# 前回（第2回）懇談会の指摘事項の説明

# 前回（第2回）懇談会の指摘事項について

# 1-2 洪水を安全に流下させる川の‘器’の確保 ～庄川水位の影響を受ける和田川～

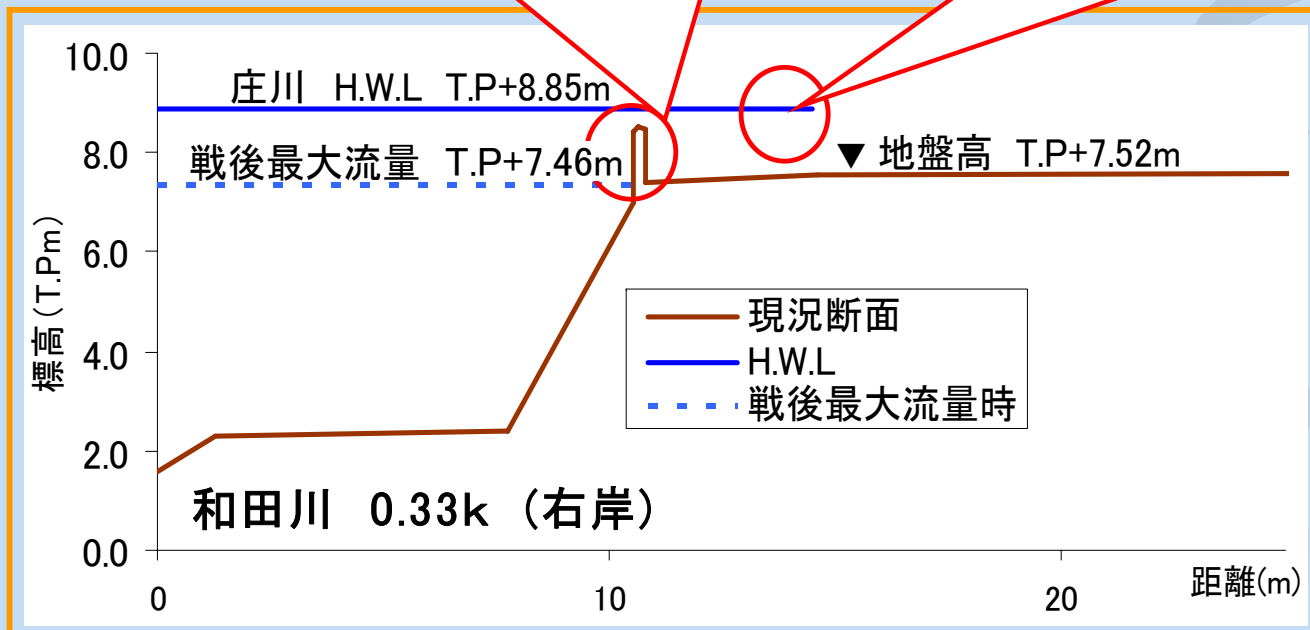
主なご意見・ご質問	対応案	資料
①	計画対象区間について、区間だけではなく氾濫区域または影響のある区域や庄川の水の恩恵といった観点も加えた方がよいのではないかと？	流域や洪水の氾濫域、庄川の水の恩恵が及ぶ地域を対象エリアとして課題を抽出し、国土交通大臣管理区間を河川整備実施区間とさせて頂きたい。	-
②	庄川の源流は、山中山の峠の上流にある湿原と聞いたことがある。併記するなど配慮できると良い。	慣用的に源流としている既存文献があり、烏帽子岳と山中山峠を併記することとさせて頂きたい。	-
③	計画流量に対する堤防の整備状況に加え、整備計画の目標値である戦後最大洪水に対する評価も入れるべき。	ご指摘のとおり、戦後最大洪水の評価も入れて再度ご説明させて頂きたい。	1
④	道路でふさがれている霞堤もあるが、機能しているのか。すり付きに問題がないのか。	個々の霞堤の機能をより詳細にご説明させて頂きたい。	2
⑤	利賀ダムの利水計画はどうなっているのか。	再度ご説明させて頂きたい。	3
⑥	外水位の潮位をどのように考えて河口の出発水位を決めているのか。高潮区間は河口部から上流部に何kmか。	具体的に整理した数字をご説明させて頂きたい。	4

- 庄川河口から6.2 km付近で合流する右支川和田川は、洪水時に庄川水位の影響を受ける。
- 現在の和田川は、堤防の高さが不足し、一部区間は特殊堤（コンクリート製の堤防）。現況では、戦後最大洪水に対して余裕がない。

戦後最大洪水流下時の水位では、和田川堤防の余裕がない区間が存在。

合流点の庄川の計画高水位 (H.W.L) が和田川堤防高より高くなる区間が存在。
